**Avis délibéré de la mission régionale d'autorité environnementale sur la création d'une chaufferie biomasse et gaz portée par la société Slev sur la commune de Saint-Genis-Laval dans le cadre de l'élaboration d'un réseau de chaleur urbain sur les communes de la Mulatière, Oullins, Pierre-Bénite et Saint-Genis-Laval (69)**

**Avis n° 2025-ARA-AP-1972-N6778**

**Avis délibéré le 5 décembre 2025**

Figure 5: Cartographie des émissions sonores projetées pour les installations de la société SOLEV (source dossier)

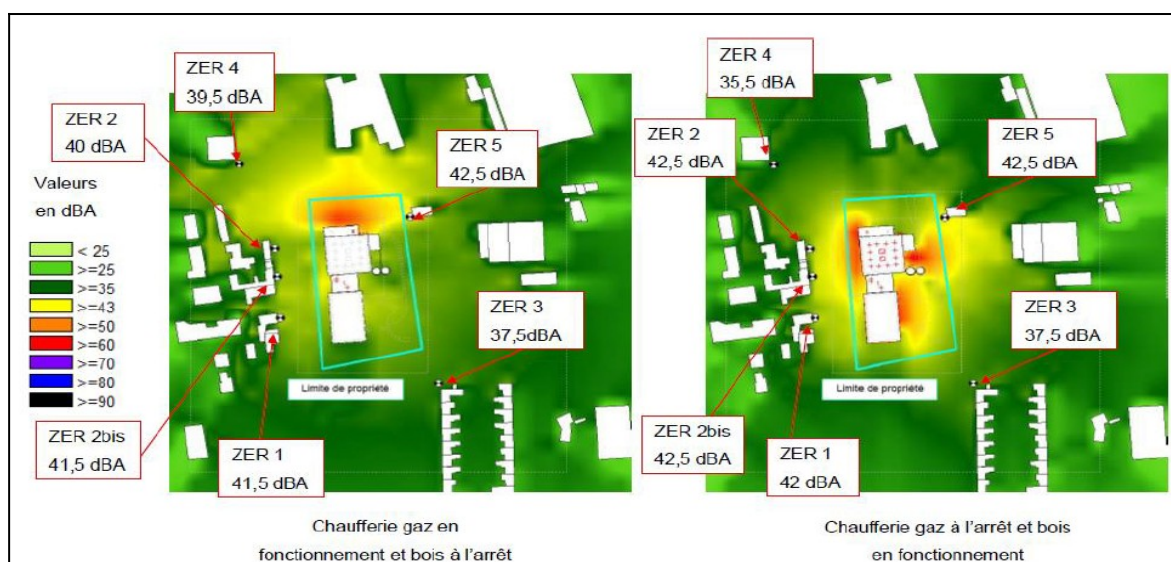
L'étude doit analyser les émergences lors du fonctionnement simultané de la chaufferie biomasse et gaz, celle-ci pouvant venir en appoint en période nocturne et lors d'une période diurne en cumulant les bruits liés au trafic (circulation des camions) et au process (dépotage).

Aussi, et malgré le fait que l'hypothèse sonore la plus émissive n'ait pas été étudiée, les objectifs réglementaires d'émergences sont dépassés sur les périodes diurne et nocturne pour l'ensemble des points étudiés et pour l'ensemble des 3 cas<sup>34</sup>. Afin que le site soit conforme à la réglementation aux différents points récepteurs en zone à émergence réglementée (ZER) ainsi qu'en limite de propriété, en période diurne et nocturne, des actions correctives doivent être mises en place. Des mesures de réduction (constructives (orientation, matériaux) et équipements (silencieux, groupes hydrauliques insonorisés, grilles de ventilations)) sont envisagées dans le dossier (§ 4.8.3 de l'étude) pour limiter les niveaux de bruits de l'installation. En considérant les hypothèses actuellement retenues dans les modélisations acoustiques (et mentionnées ci-dessus) et la mise en œuvre des actions correctives, les installations de la société Solev devraient selon le dossier être conformes à la réglementation aux différents points récepteurs en zone à émergence réglementée ainsi qu'en limite de propriété, en période diurne et nocturne. Un contrôle des émissions sonores est projeté l'année de mise en activité.

- reprendre les hypothèses de l'étude acoustique en considérant le fonctionnement simultané de la chaudière gaz en appoint de la chaufferie biomasse en période nocturne et en période diurne et le trafic généré par l'activité et le process ;
- compléter les mesures de réduction en conséquence.

Figure 7: Cartographie des effets BLEVE de la capacité d'eau de la chaudière biomasse (à gauche) et éclatement de la calandre de la chaudière biomasse (Source dossier)

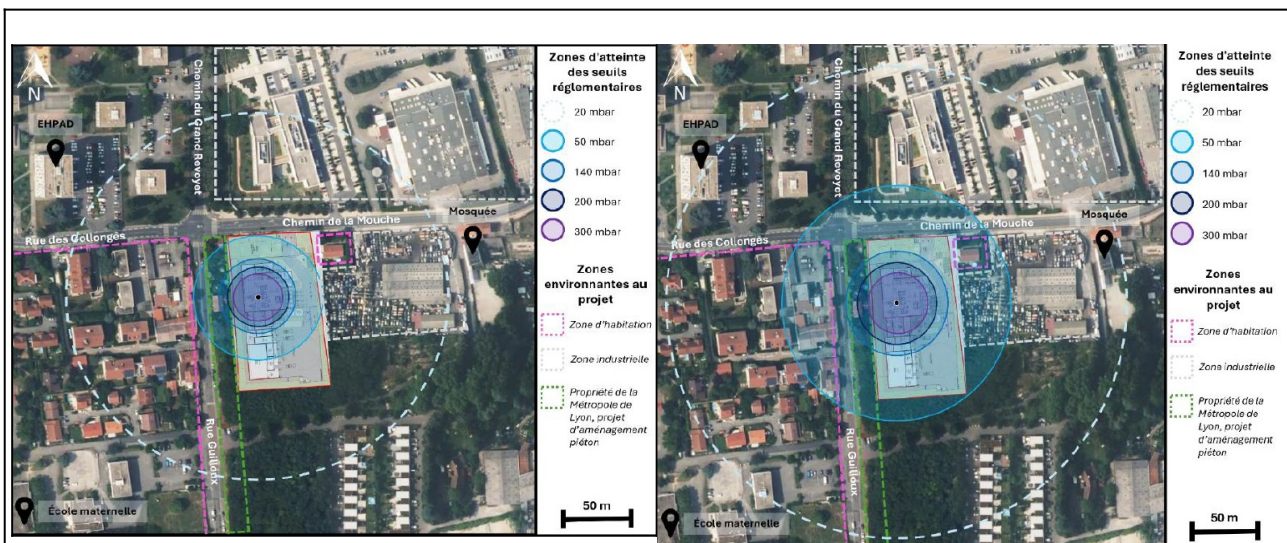
Toutefois, pour l'Autorité environnementale, il convient que le maître d'ouvrage présente dans l'étude d'impact les variantes des installations projetées permettant de justifier que la configuration retenue minimise les effets hors site.
